Bijlage 6b: Brandscenario L00

Bijlage 6b: Brandscenario's

GEMEENTE ROTTERDAM
BRANDPREVENTIECOMMISSIE

Scenario: brand in Director Lounge tijdens een wedstrijd/concert - personen op tribune

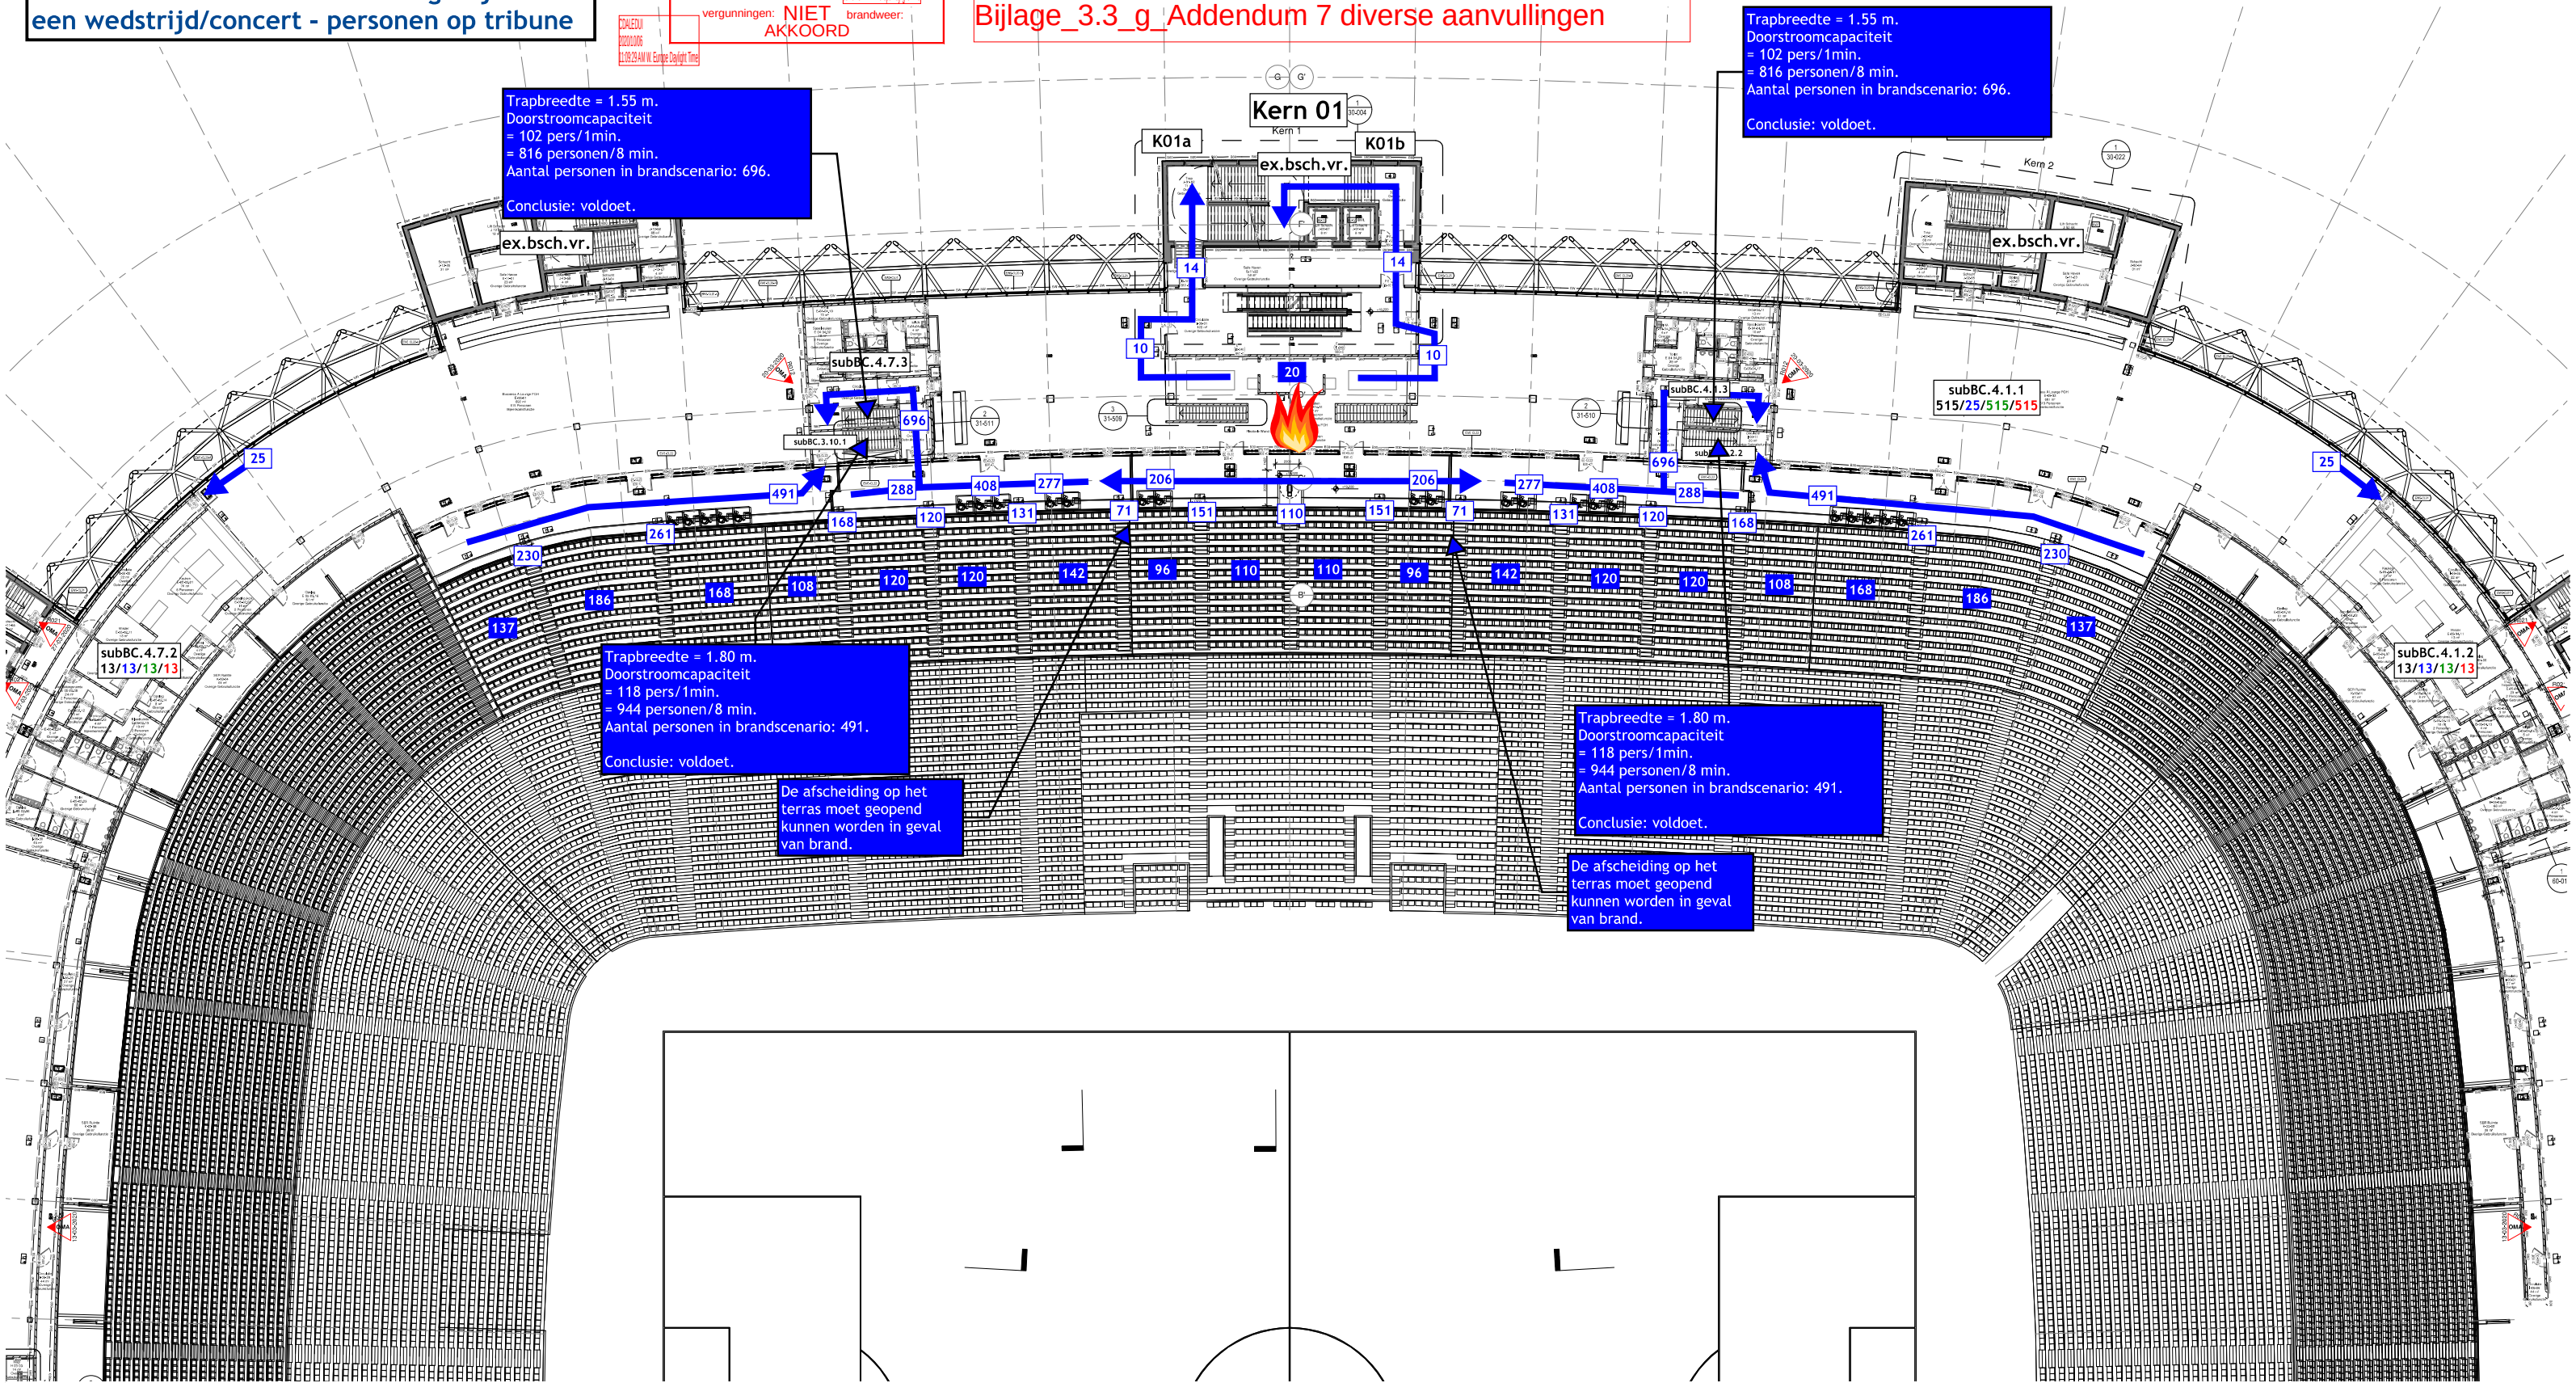
vergunningen: NIET
AKKOORD

Zie opmerkingen op blz 5, 6 en 7

zie aanvulling op dit document :
Bijlage_3.3_g_Addendum 7 diverse aanvullingen

Scenario: Brand in Business Lounge op L03
doordeweeks - personen in de lounge

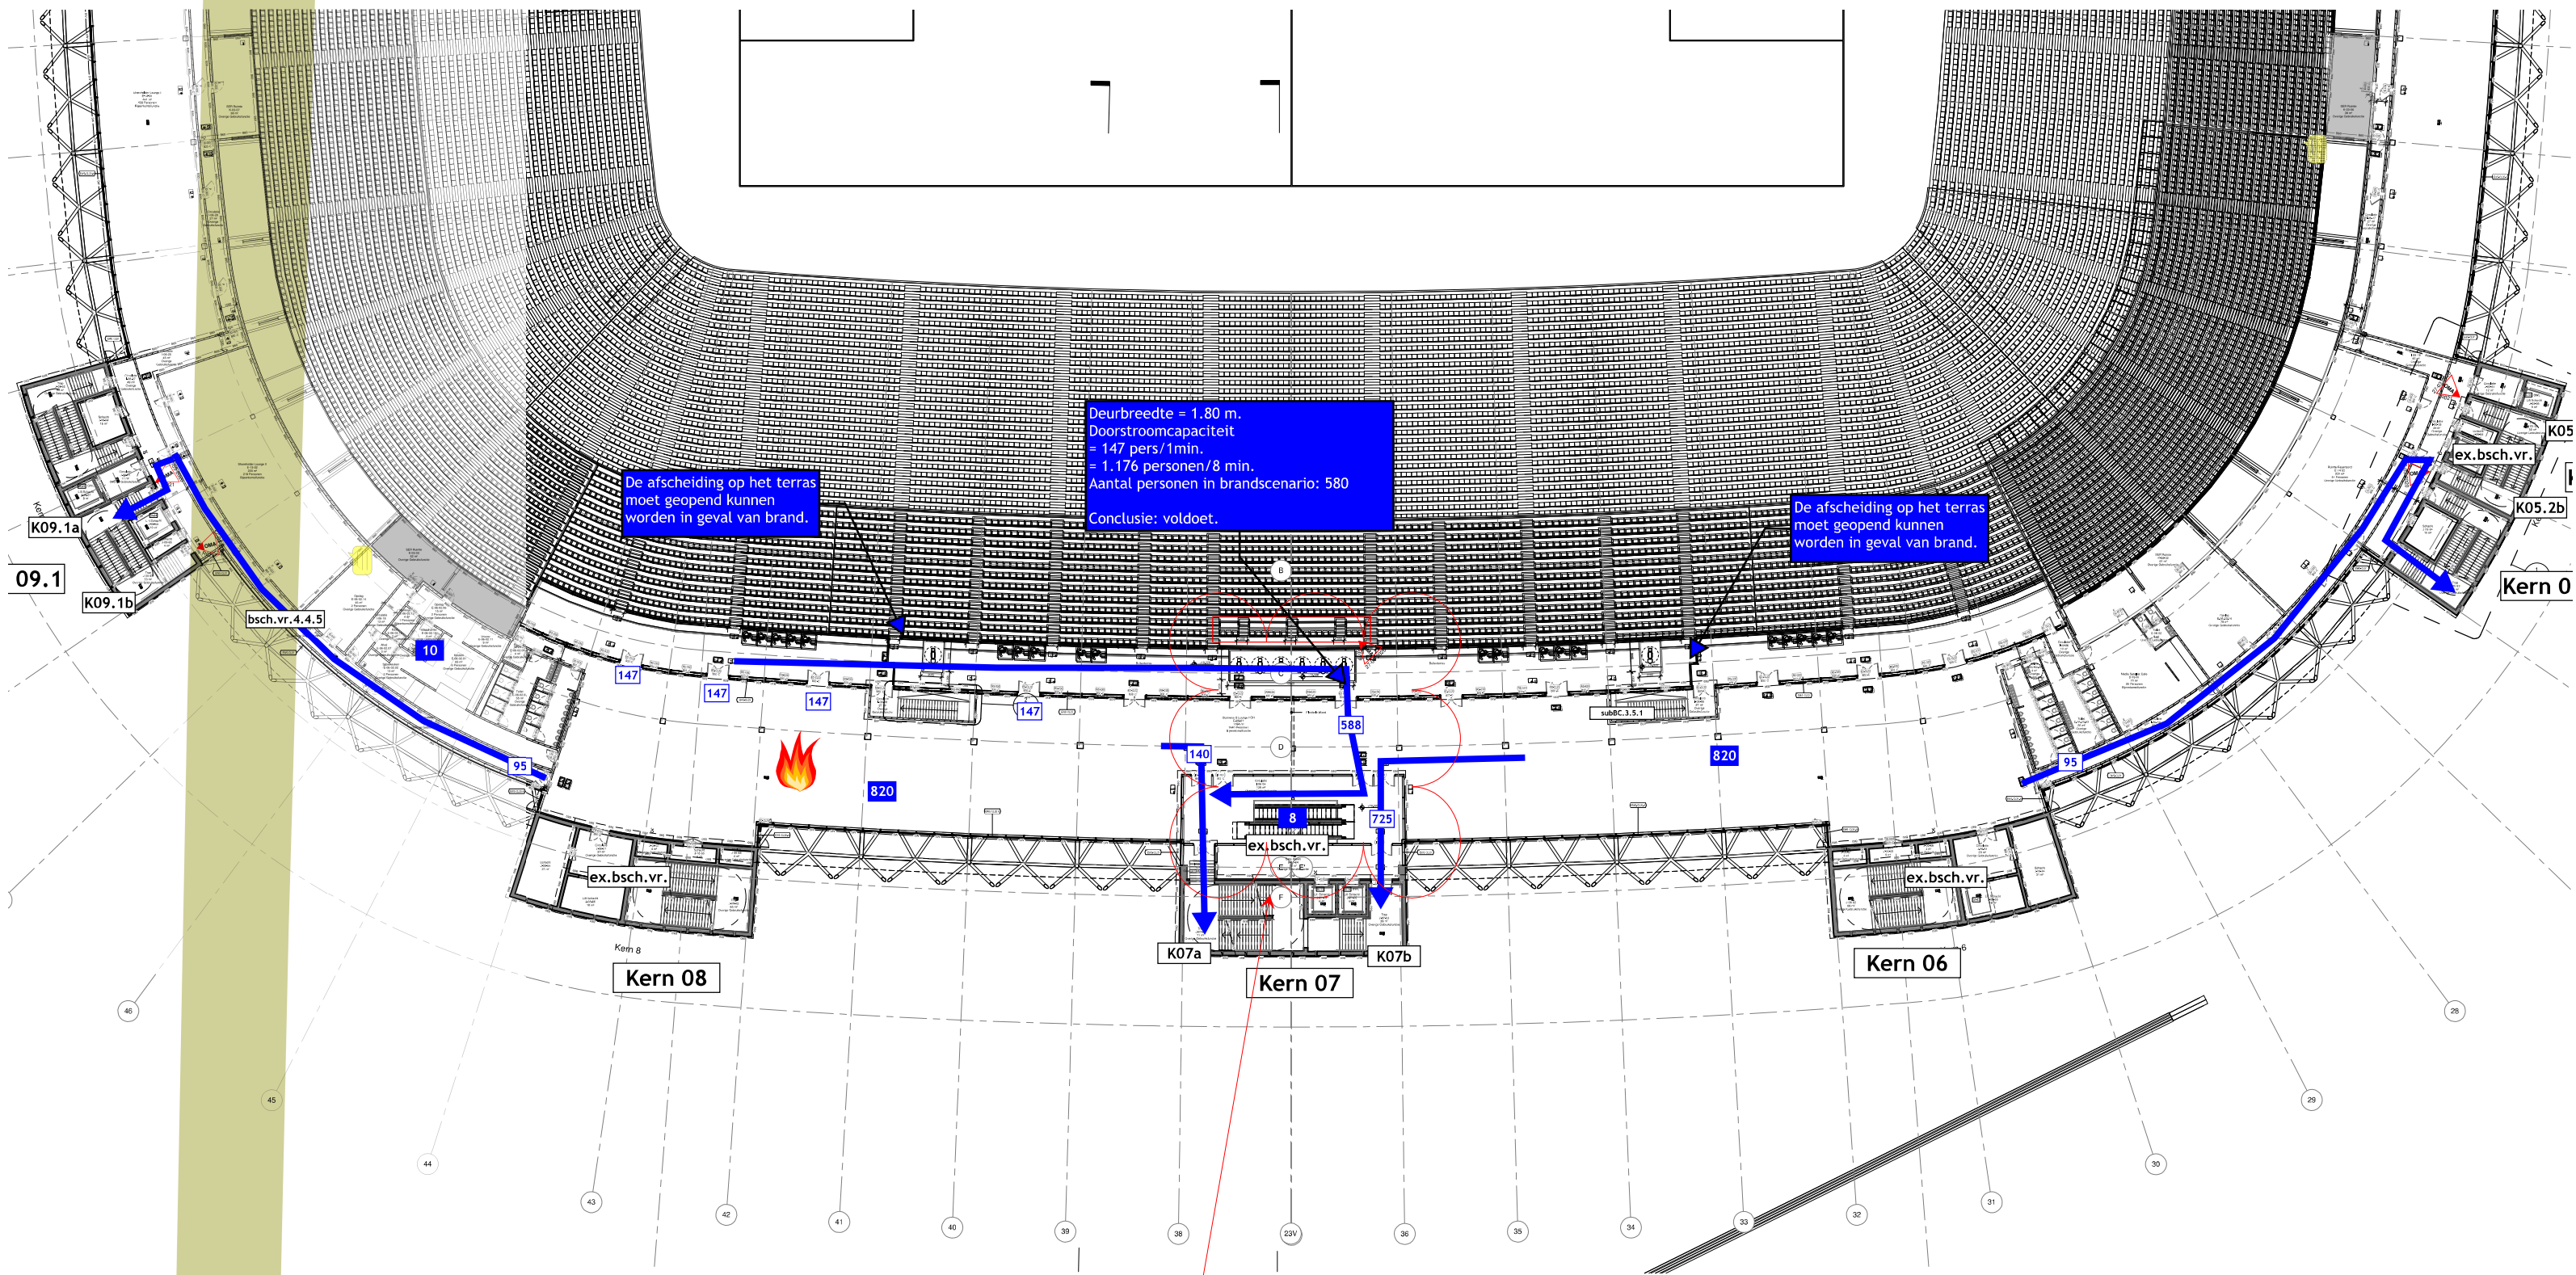
Men vlucht niet het brandende (sub)BC in

Niet hetzelfde (sub)BC terug in vluchten
